**Objet : BRUXELLES. Rond-point Robert Schuman, 1-14 / rue de la Loi, 105-248 / avenue d'Auderghem, 1-18 / rue Breydel, 48-54 / avenue de la Joyeuse Entrée, 21A-29 / avenue de Cortenberg, 1-80.**

**Demande de permis d'urbanisme portant sur le réaménagement de la rue de la Loi entre le parc du Cinquantenaire et le rond-point R. Schuman et l'installation d'un auvent sur le rond-point.**

**Avis de la CRMS**

Illustrations extraites du dossier

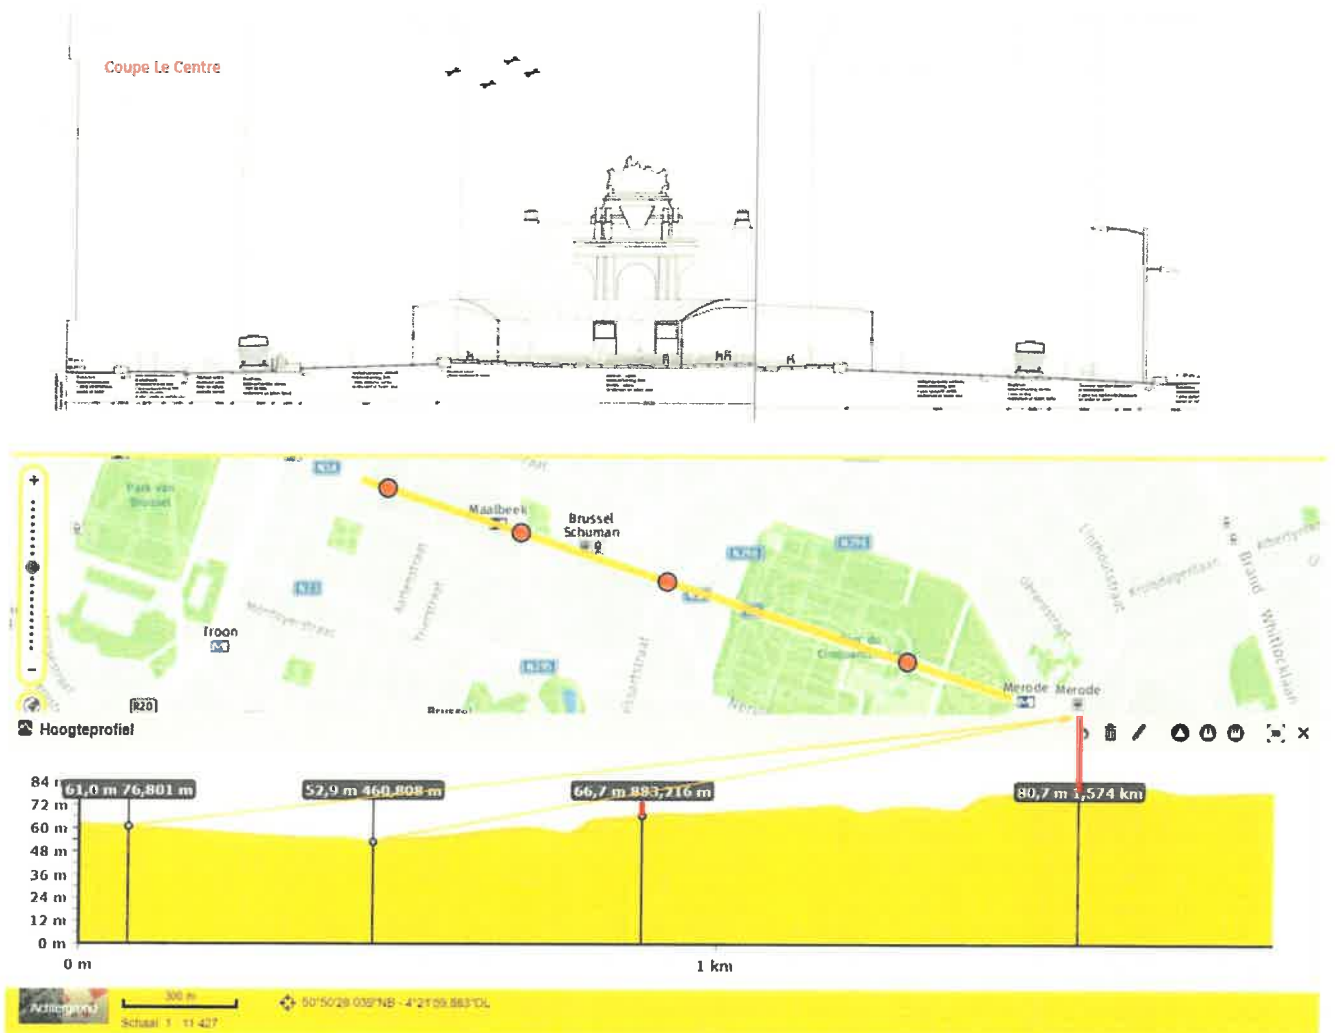
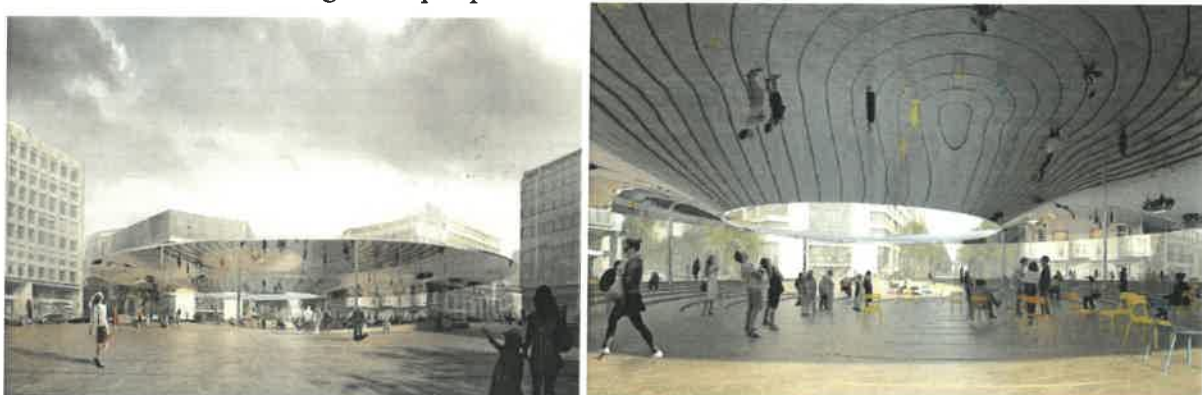
Le projet d'auvent qui se veut un écho à la « centralité » des lieux consiste en un objet architectural très marqué dans le paysage urbain. Pour la CRMS, le réaménagement du rond-point invite en effet à un geste architectural et elle y est tout à fait favorable. Mais celui proposé ignore les arcades en arrière-plan et devrait être profondément revu au bénéfice d'une scénographie garantissant conjointement sa mise en valeur et celle des grandes perspectives urbaines.

La CRMS estime que l'emprise de l'auvent risque de constituer un obstacle sur la vue des Arcades depuis différents points de la rue de la Loi. Légèrement surélevé en son centre, il ne sera par ailleurs pas naturel de devoir « monter » pour le rejoindre. Malheureusement, le dossier ne comprend aucun document visuel explicite pour apprécier son encombrement. Elle regrette l'absence de documents 2D et 3D dressés en divers points de la rue de la Loi (y compris depuis la Petite Ceinture), du Parc et au-delà pour évaluer au plus juste l'impact de l'auvent en différents lieux de la ville, en particulier depuis le Cinquantenaire. ***En l'absence de ce type d'outils d'évaluation dans le paysage urbain, la CRMS émet un avis défavorable sur l'installation de l'auvent au centre du rond-point Schuman.***

*Projet lauréat précédent (abandonné) (© bureau XGDA)*

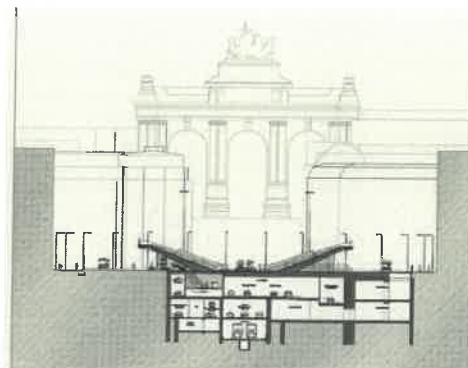
A titre de comparaison, lors du concours précédent (2010) gagné en 2011 par le bureau XGDA, le projet lauréat (auquel il fut reproché d'être techniquement impossible) comportait une échancrure en son milieu permettant une continuité visuelle jusqu'aux Arcades.

*Illustration extraite du dossier*

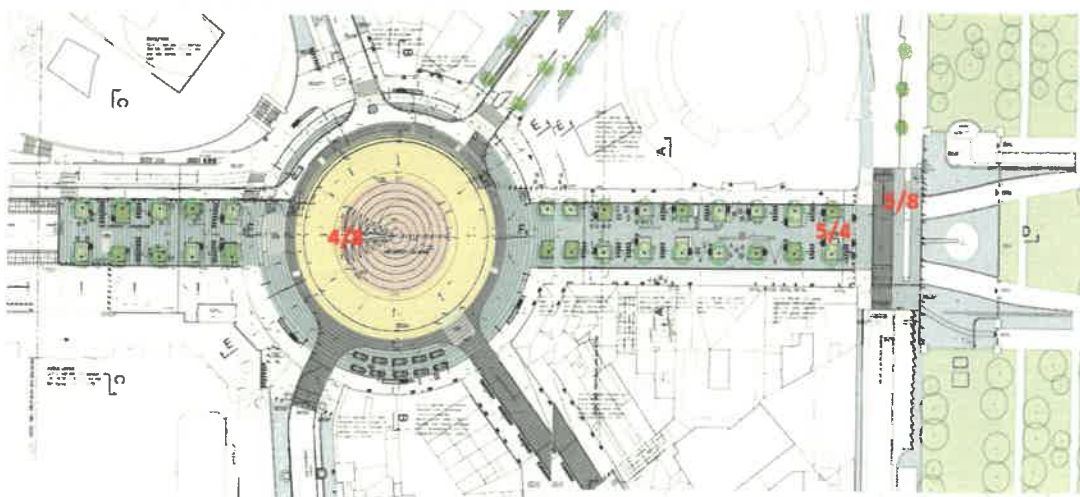
La CRMS souscrit au principe de planter de nouveaux arbres mais elle ne comprend pas l'asymétrie projetée des alignements dans le second tronçon de la rue de la Loi (partie 30 m). *Elle demande de privilégier des alignements symétriques pour contribuer à recréer un lien avec le parc du Cinquantenaire. L'articulation de la rue de la Loi au croisement de l'avenue de la Joyeuse Entrée doit impérativement bénéficier d'un traitement paysager cohérent eu égard à la proximité du site classé.*

***La CRMS demande également de revoir l'articulation de la seconde partie de la rue de la Loi à l'entrée du parc du Cinquantenaire et de privilégier des alignements plantés symétriques.***

Illustration extraite du dossier

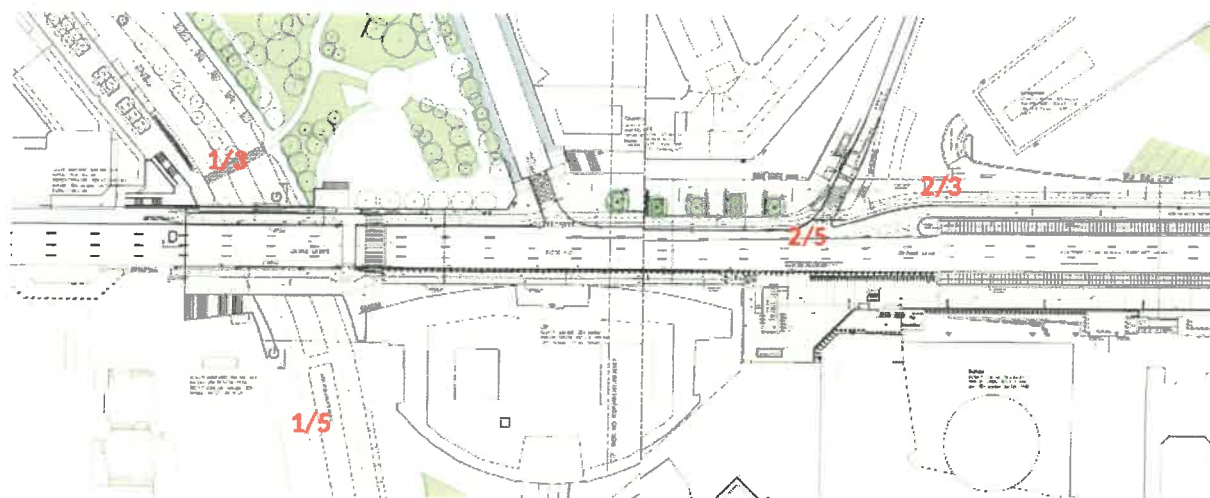
Enfin, en ce qui concerne le remaniement du pont à hauteur du parc de Maelbeek, il serait légèrement élargi vers le parc (1,4m) mais considérablement raccourci vers le sud (14m), s'alignant sur l'escalier réalisé dans le cadre du projet *The One*. Cette réduction était une demande explicite du Schéma directeur du Quartier européen de 2008 (SDQE, p. 26) en vue d'améliorer l'aspect et le confort de la chaussée d'Etterbeek « boulevardisée ». *La CRMS n'émet pas d'objection à cette intervention car elle n'aura pas d'impact sur le patrimoine environnant.*
